高浜発電所
原子炉施設保安規定変更認可申請（補正）について
（津波警報等が発表されない可能性のある津波への対応
および1, 2号炉の有毒ガス防護）

2020年12月10日
関西電力株式会社

1. 保安規定変更認可申請（補正）の概要について

表 2 out of 3による判断方法とイメージ

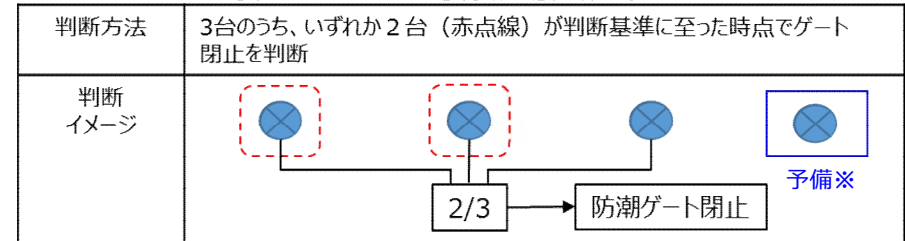
潮位計は、合計4台設置し、1台は予備(※)としている。2 out of 3の扱いとし、単一故障を想定しても動作を保證する設備数(3台)を所要台数とする。

○衛星電話(津波防護用)

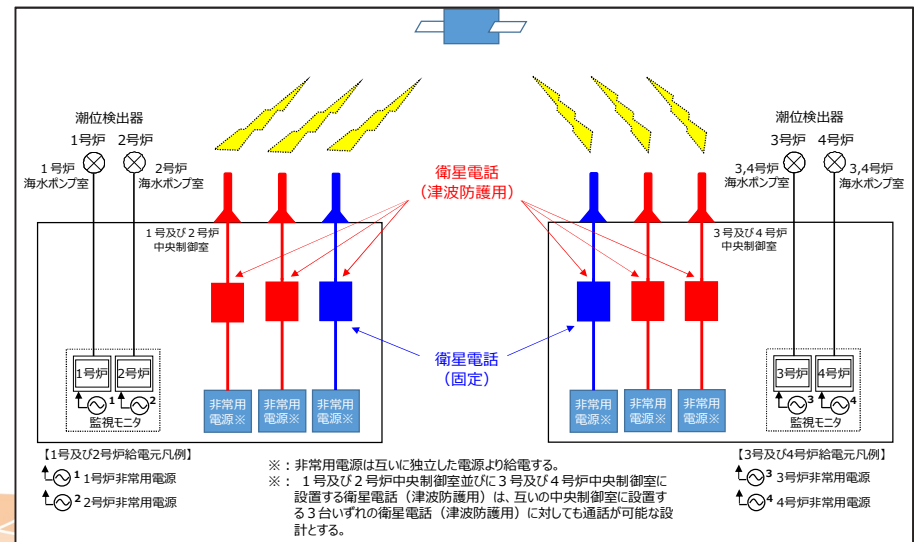
1号および2号炉を担当する当直課長または3号および4号炉を担当する当直課長は、他方の中央制御室の当直課長へ潮位観測システム(防護用)のうち衛星電話(津波防護用)を用いて、警報発信したことを報告することとし、単一故障を想定しても対応を保證する設備数(中央制御室毎に2台)を所要数とする。

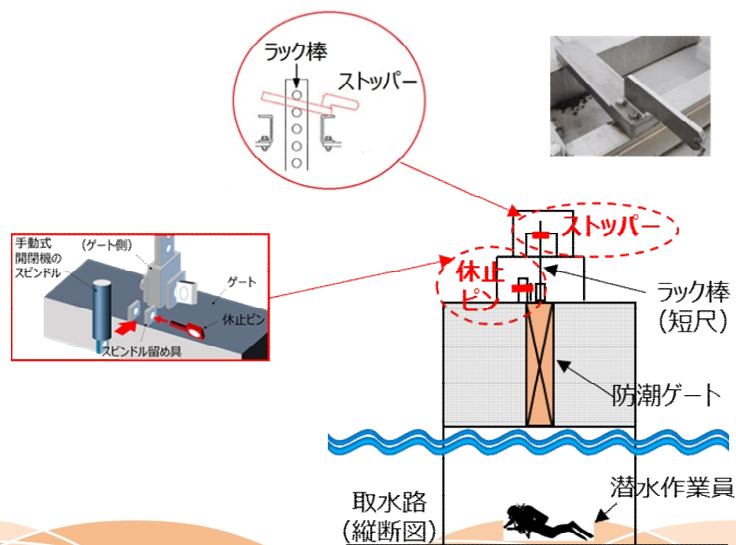
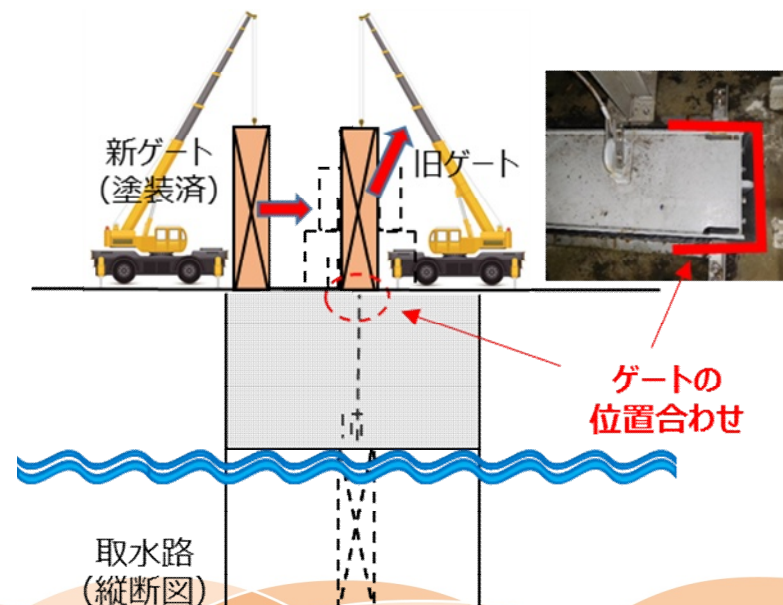
- 取水路および取水路防潮ゲートの保守作業（下図参照）に伴い、保安規定の運転上の制限（第68条の2）の要求事項（取水路防潮ゲートの遠隔閉止信号による落下機能が動作可能であること）に抵触する。
- そのため、予防保全作業として計画的に運転上の制限外に移行することが可能となる作業の対象とするため、**第89条第3項の“保全計画に基づき定期的に行う点検・保守を実施する設備”に下表のとおり取水路防潮ゲートを追加する。**

関連条文	点検対象設備	第89条適用時期	点検時の措置	実施頻度
第68条の2	・ 取水路防潮ゲート	原子炉1基以上がモード1、2、3および4以外	・ 発電所構外の観測潮位に異常がないこと、現地の手動操作に必要な資機材が確保されていること、および現地の手動操作によりゲートを落下できる体制が確立されていることを確認する。	点検前 ^{※5} その後の8時間に1回

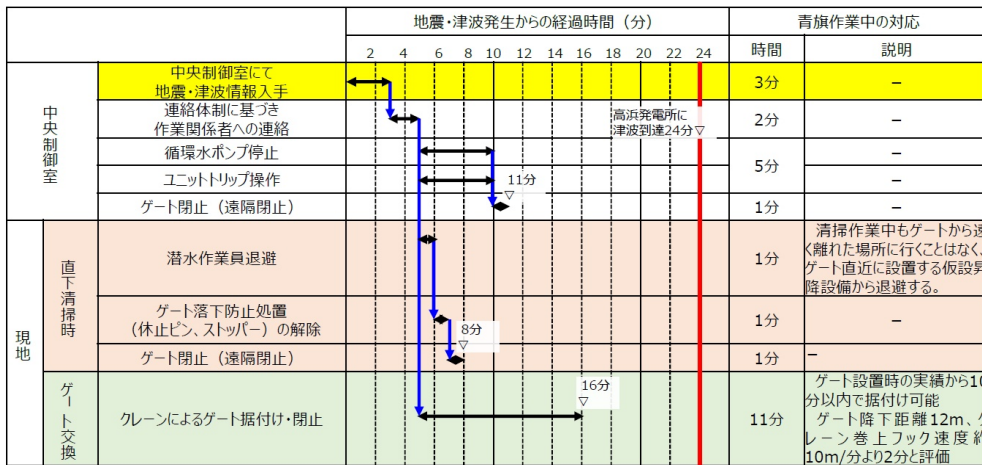
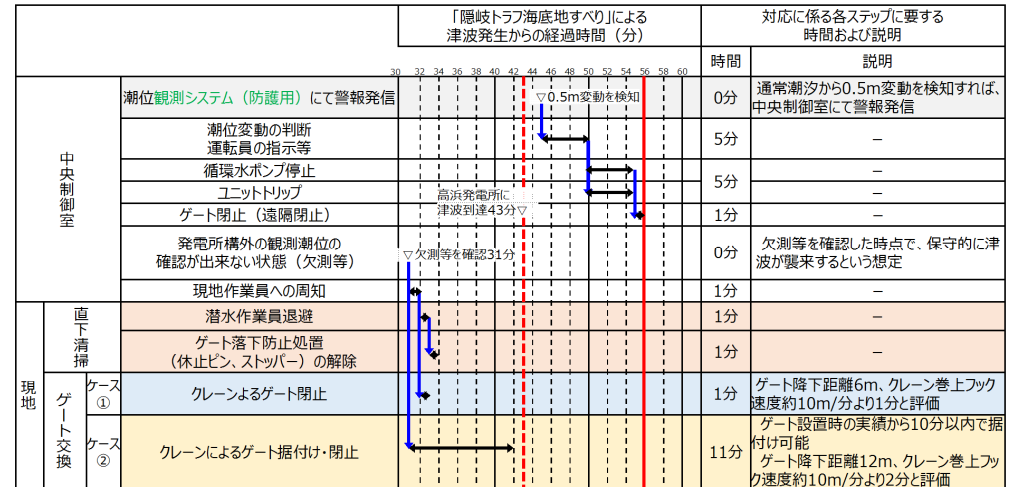
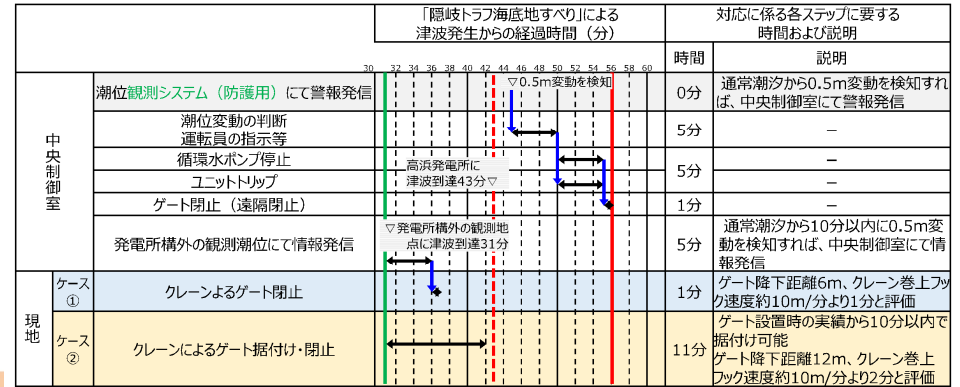
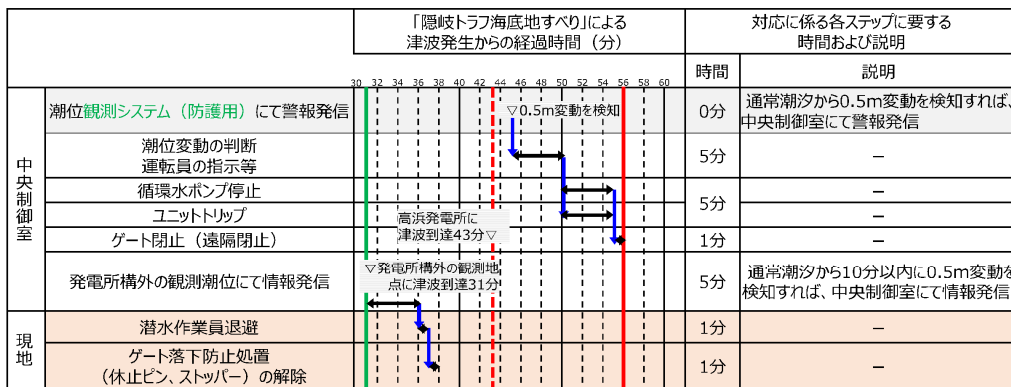
- これら青旗作業を適用している期間においても、**安全上必要な機能（津波襲来前に取水路防潮ゲートを閉止）を維持できるよう、現地の手動操作によりゲートを落下できる体制を確立**する。
- 具体的には、下図に示す手順で対応することにより、大津波警報が発令された場合、発電所構外の観測潮位にて情報が発信された場合および発電所構外の観測潮位が欠測した場合のいずれの場合においても、発電所に津波が到達する前に、作業前のゲート開閉状態へ復旧することが可能である。

(参考 1) 取水路防潮ゲートの挿入試験結果について

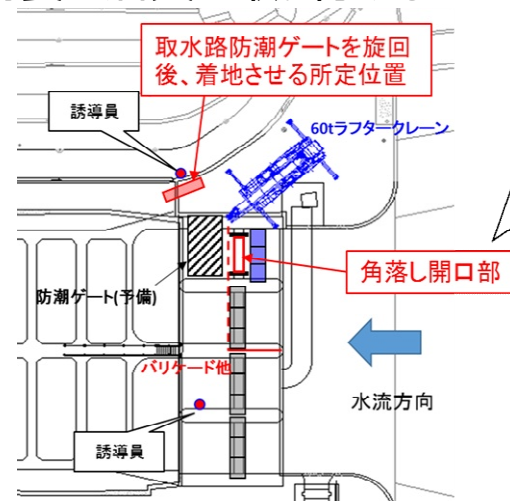
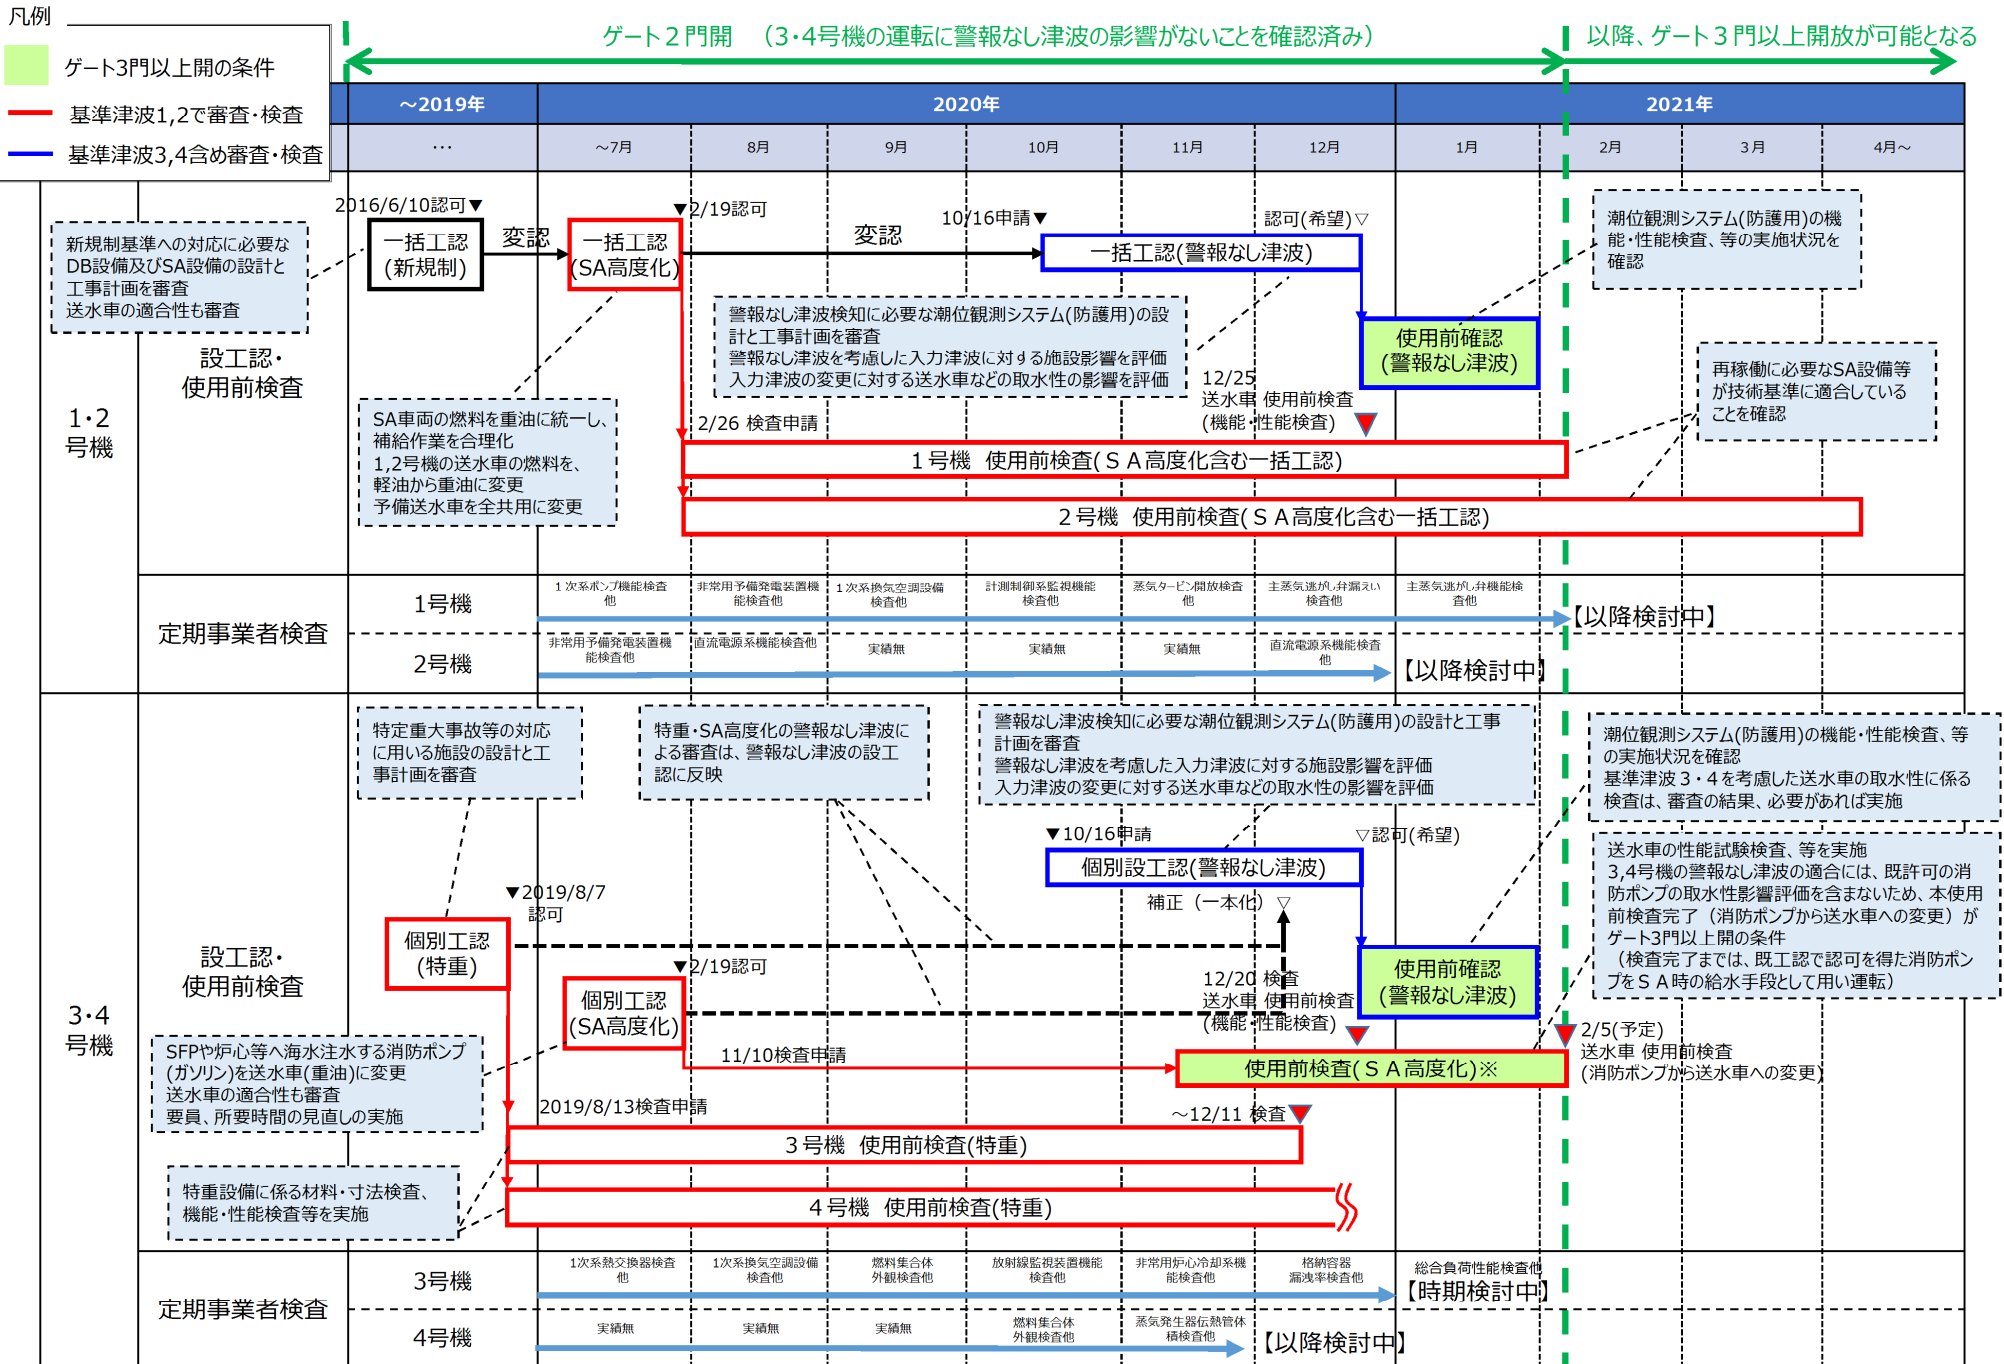
- 取水路防潮ゲート挿入試験の実施状況を右図に示す。
- 挿入試験の結果、「クレーンによるゲート据付け・閉止」に要する想定時間11分に対し、3回とも旧ゲートの引き抜きから新ゲートの挿入まで3分以内で実施でき、ゲート取替作業の成立性が確認できた。

図 仮設潮位計のイメージ

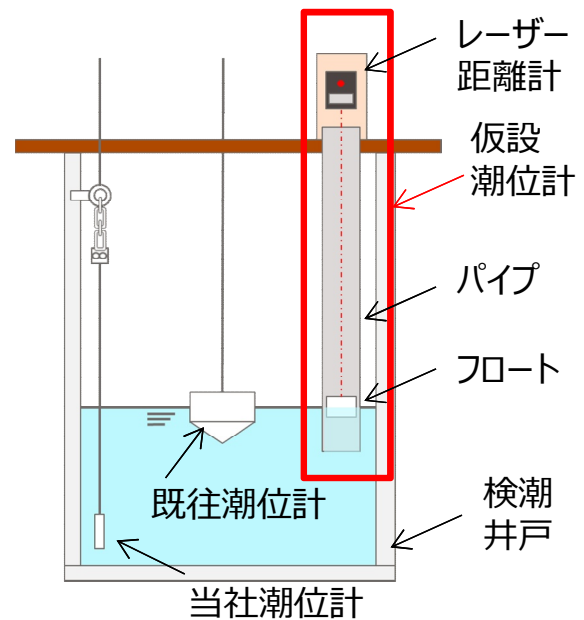
○構外潮位計全台欠測時に使用する仮設潮位計を右図に示す。海水面に浮かせたフロートにレーザーを照射することにより、潮位変動を観測する。潮位の変動データは、現地設置PCに伝送し、測定結果を確認する。なお、情報発信基準のセット値については、他の構外潮位計の考え方と同様に「10分以内に0.45mの水位が下降（上昇）」とする。

図 通報連絡フロー

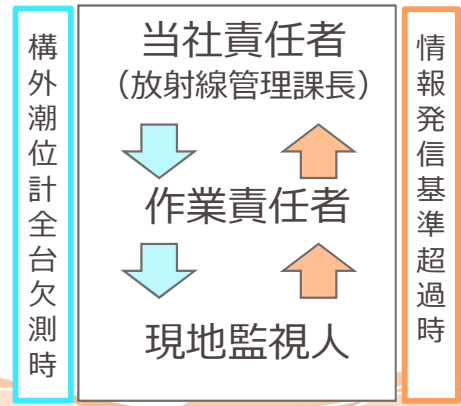
○構外潮位計全台欠測時及び情報発信基準超過時の通報連絡フローを右図に示す。事前に確立された体制で、携帯電話（2台（予備1台含む））にて情報連絡を行う。構外潮位計全台欠測時点から、常時通話状態とし、通話ができないことが確認できた時点で、保守的に「4. 構外潮位が観測できない場合の対応」を行うこととする。
